機器・配管等の具体的な耐震補強対策等について

【論点No.21】

【論点No.22】

【論点No.177】

配管系の耐震補強の例(原子炉再循環系配管)

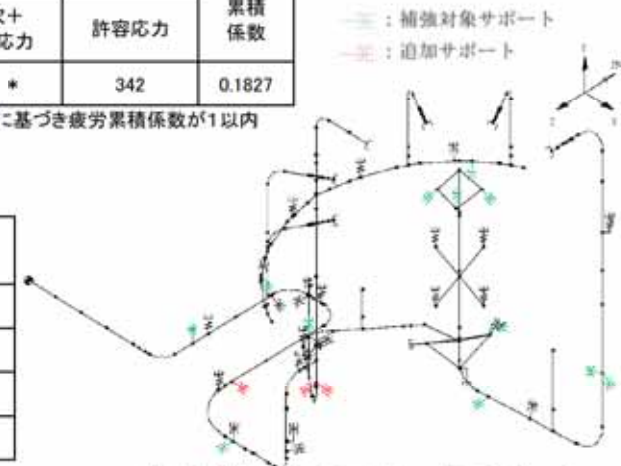
原子炉内の配管ですが、以前写真で見た物は大変太く、地震の時は大変揺れたと聞きました。3.11以後、日本原電で話を聞きましたが、しっかり固定しましたと図で説明されました。地震の多い日本であのようにぶら下がっている状態は最初から危険と想定出来るはずです。何故、ぶら下がりの状態だったのか、現在も多くの配管がぶら下がっているのですか。固定すると熱膨張に堪えられなくなると聞いたことがあります。固定するのが安全であれば初めからやっていたら良いはず。

- ・配管本体の耐震性確保のため**サポートの追加**を実施する。
- ・サポートの耐震性確保のため**サポートの補強**を実施する。

- ・配管本体は自重や地震による揺れに対して耐えるようにサポートにより支持する。配管系の耐震補強は、配管本体の発生値を低減させる目的としてサポートの追加、既往サポートの発生値を低減させる目的としてサポートの補強を実施する。
- ・高温となる配管に対しては熱膨張による配管の伸びを拘束しないように使用環境に応じた構造のものを適切に選定する。

気中開閉所(取替前)

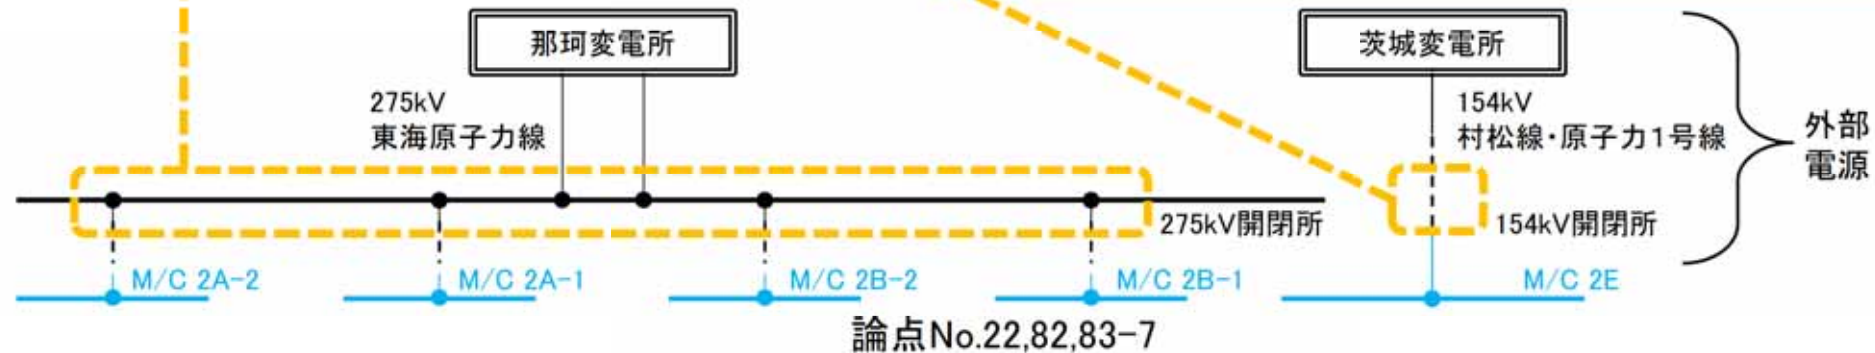
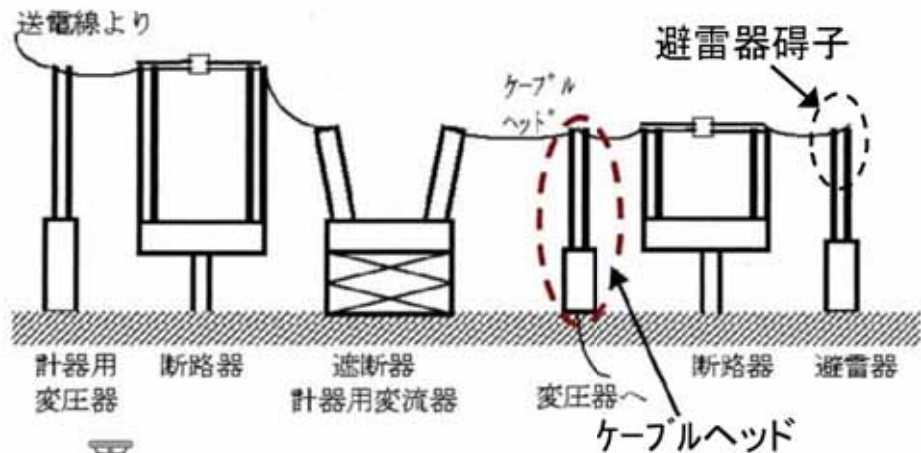
ガス絶縁開閉装置について、耐震性は具体的にどの程度高いのか。耐震性のチェックはしているか。

○東海第二発電所の従来設備の気中開閉所(275kV東海原子力線, 154kV村松線・原子力1号線)は耐震重要度分類上のCクラスとしての耐震性を十分確保していたが、外部電源システムの信頼性を高めるため、より耐震性の高いガス絶縁開閉装置に取り替えを実施している。

○気中開閉所及びガス絶縁開閉装置について、JEAG5003-2010「変電所等における電気設備の耐震設計指針」に基づいた耐震評価を行い、気中開閉所に比べてガス絶縁開閉装置は、より設計上の裕度が増加したことを確認している。

図-2 解析モデル及び亀裂の想定箇所

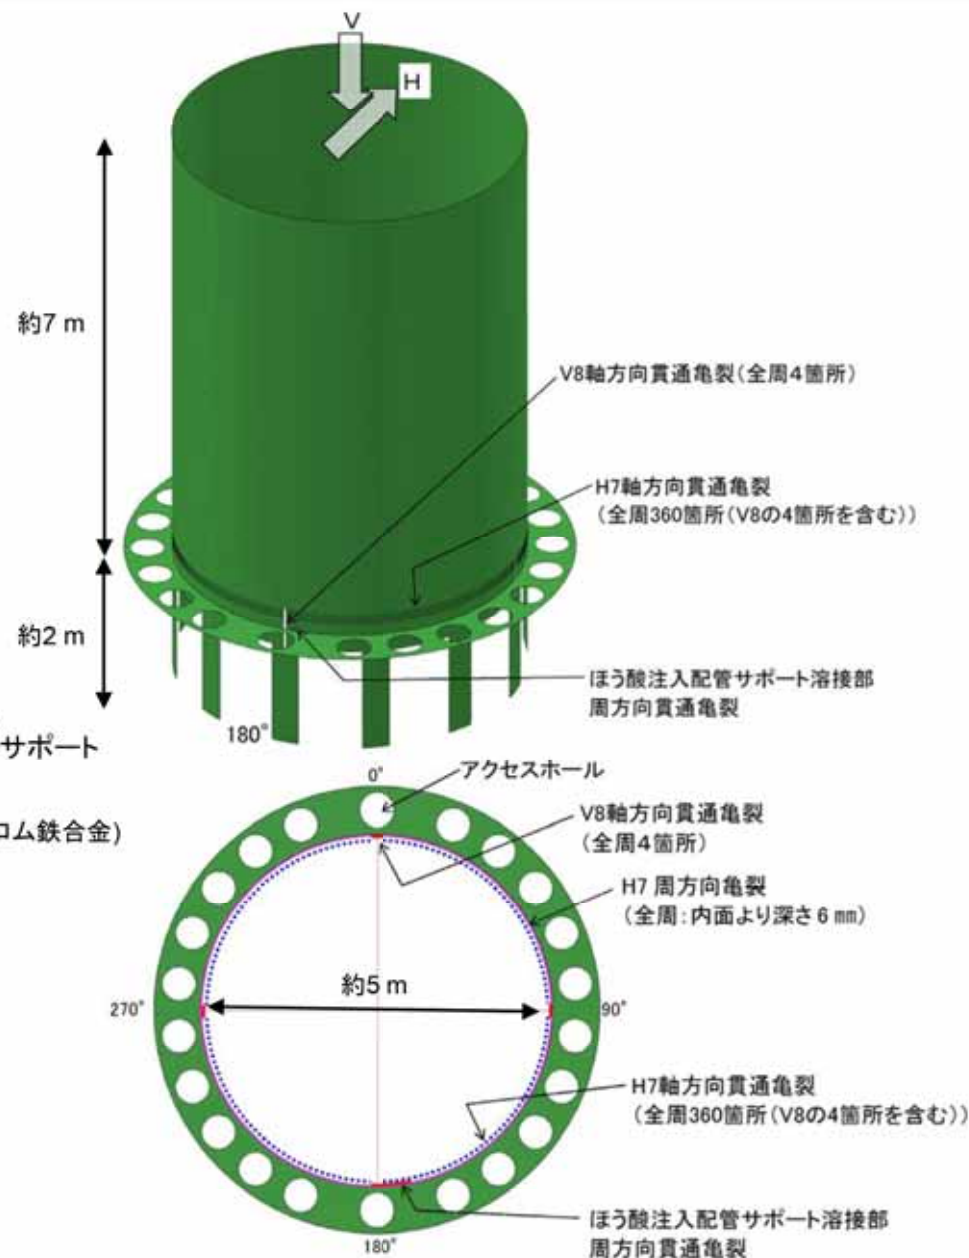
シュラウドには評価上周方向の亀裂を仮定しているとのことだが、直近の点検において周方向には亀裂が進んでいないことを確認しているのか。

注: 解析モデルでは、確認された亀裂数・寸法を大幅に上回る軸方向亀裂及び確認されていないが耐震評価上厳しくなる周方向の全周亀裂を想定

図-5 $S_s(新)$ での極限解析結果

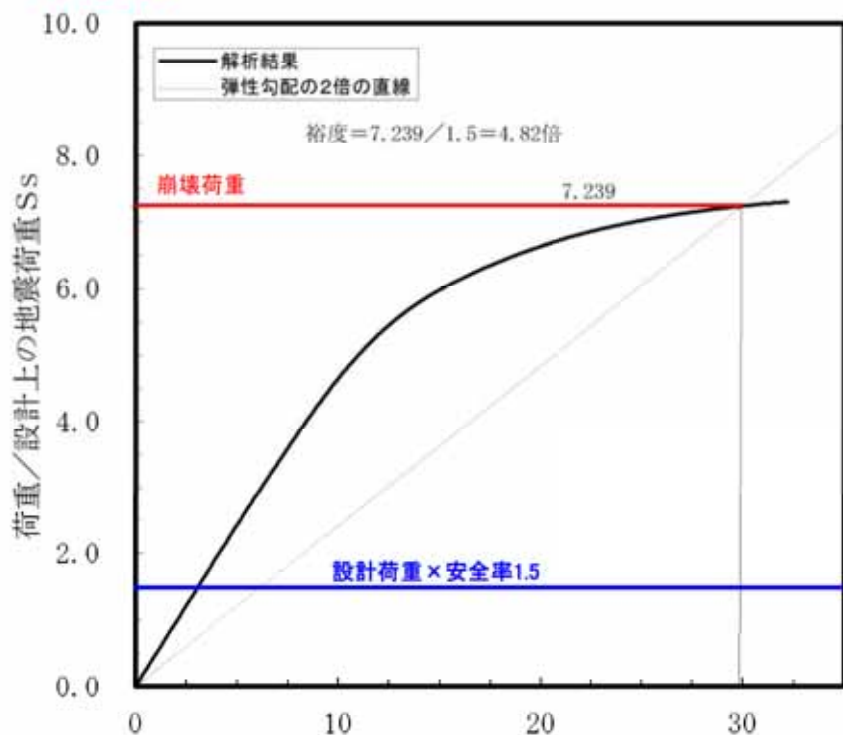
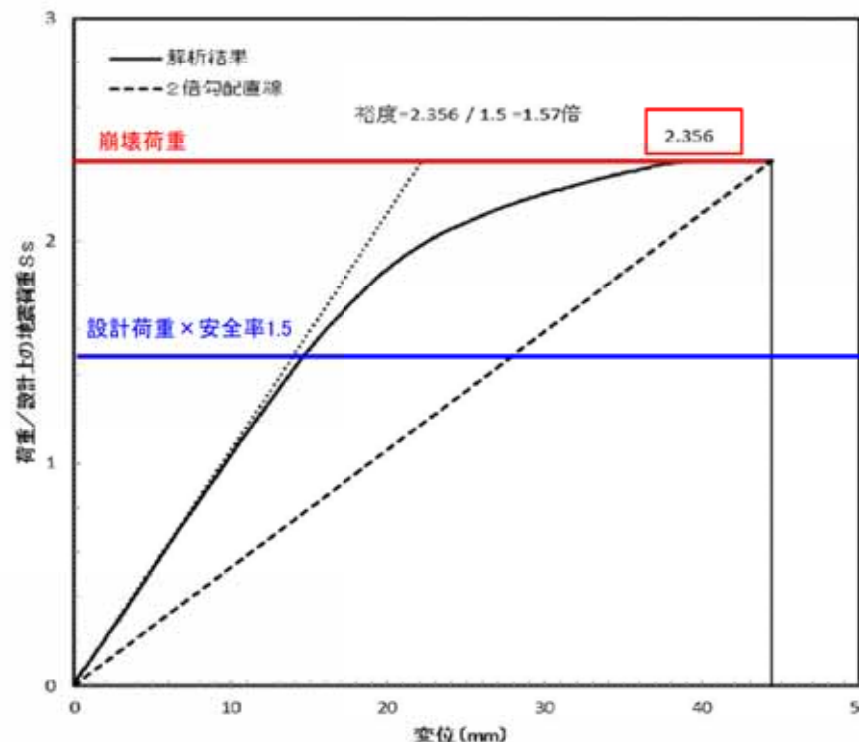
新規制基準の S_s の策定に伴う崩壊荷重の変化等について、どのくらい裕度が変わったか。

- 第24回定検の構造安全性評価における地震荷重 S_s (最大加速度600gal, 以下「 $S_s(24)$ 」という。)での荷重条件と, 高経年化技術評価時の基準地震動 S_s (最大加速度1,009gal, 以下「 $S_s(新)$ 」という。)の設備評価用床応答曲線による荷重条件を比較した結果, **全ての地震時の荷重が大きくなったことから, 荷重条件を用いて算出した極限解析の裕度は第24回定検の7.239から今回の2.356と小さくなった。** <極限解析による崩壊荷重評価手法及び評価条件について別紙参照>
- $S_s(新)$ の設備評価用床応答曲線の結果, **裕度は2倍以上を有しており, 耐震安全上の問題にはならない。** $S_s(24)$ の極限解析結果を図-4に, $S_s(新)$ の極限解析結果を図-5に示す。
